verein für denkmalpflege und neues bauen radebeul e.v.

## Stellungnahme zum Vorhabenbezogenen Bebauungsplan Nr. 71 "Wasapark" - Frühzeitige Beteiligung

Meinholds Plan, um 1897

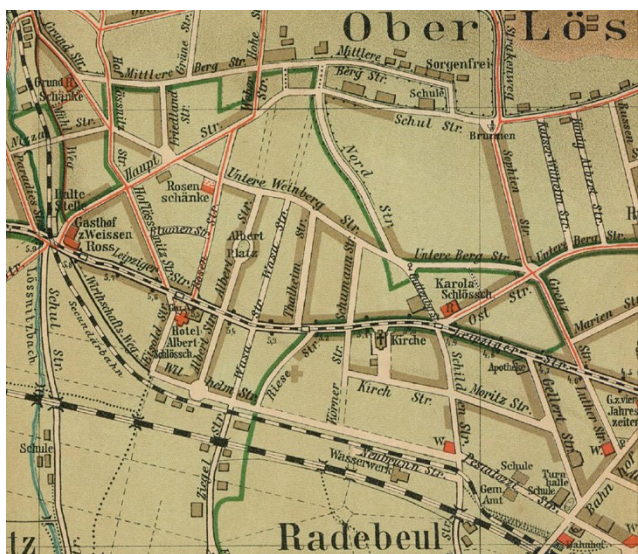
4. Die Öffnung der (bisherigen) Riegelbebauung Meißner Straße bewirkt Schallprobleme für die hinterliegende geplante Wohnnutzung (die Bebauung ist bisher weitgehend geschlossen)
5. Die kompakte straßenbegleitende Bebauung sollte beibehalten werden, wobei der gerade Zug des großen Mehrgeschossers entlang der Meißner Straße nicht in dieser Form übernommen werden soll.
6. Denkbar ist ein gegliederter Baukörper, der den Bogen der Meißner Straße aufnimmt und auch auf die Thalheimstraße oder die ehemals durchlaufende Riesestraße Bezug nimmt, ohne dass letztere durchlaufen muss.
